### CIRCULAIRE DE SECURITE N°141

**OBJET :** Risque d'interférence de suspentes de la voileure principale avec le rabat supérieur du conteneur principal lors de l'ouverture

**Matériels concernés :** Sac-harnais Atom Tandem première et deuxième génération de la société AERAZUR (Parachutes de France)

<b>AERAZUR</b> 2 rue Maurice Mallet 92130 Issy les Moulineaux Tél. 33 1 41 23 23 23 Fax 33 1 46 48 83 41	<h1>Service Bulletin</h1> <p>Title : Improvement of the Harness/container  Titre: amélioration des sacs/harnais biplaces</p>	BS-25-63-34 Date: 31/07/2007  Page 5/8
--	--	---

## Identification du sac/harnais

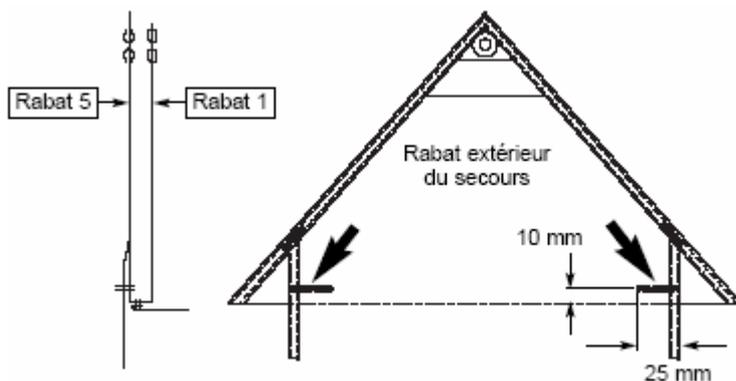
Ce Bulletin Service concerne ces deux définitions:

Cette définition n'est pas concernée par ce Bulletin Service :

Attention à porter sur l'orientation du volet de protection entre la seconde et dernière génération.

Amélioration:

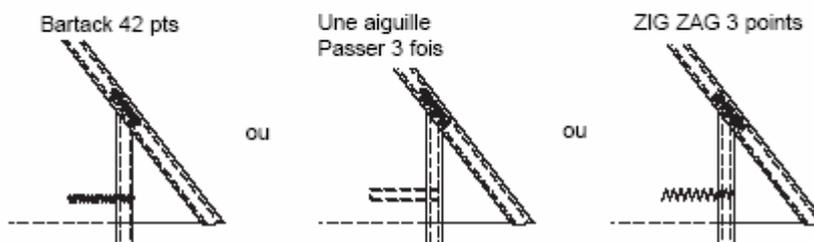
b)	Raison	: Procédures de pliage mal appliquées et amélioration de la définition du rabat central.		
c)	Description	: Lors d'un saut en tandem, la suspente de la voilure principale a été bloquée sous le rabat central, dans la configuration suivante :		
		<ul style="list-style-type: none"> <li>➤ Pliage inapproprié : Les élastiques de lovage n'étaient pas passés dans les œillets présents latéralement sur le POD. Dans cette configuration, durant l'extraction du POD hors du conteneur de la voilure principale, des lovages peuvent échapper aux élastiques de lovage et flotter près du rabat central.</li> <li>➤ Le RSE a été libéré durant une rotation du binôme.</li> </ul>		
		L'expérience montre que cette configuration peut se reproduire, l'amélioration du rabat central doit réduire les risques de blocage.

Effectuer la couture selon les dimensions mentionnées ci-dessus.

Machine à coudre: Bartack 42 pts / Une aiguille / ZIG ZAG 3 points.  
Fil: Ployamide 30/3 ou Size "E"
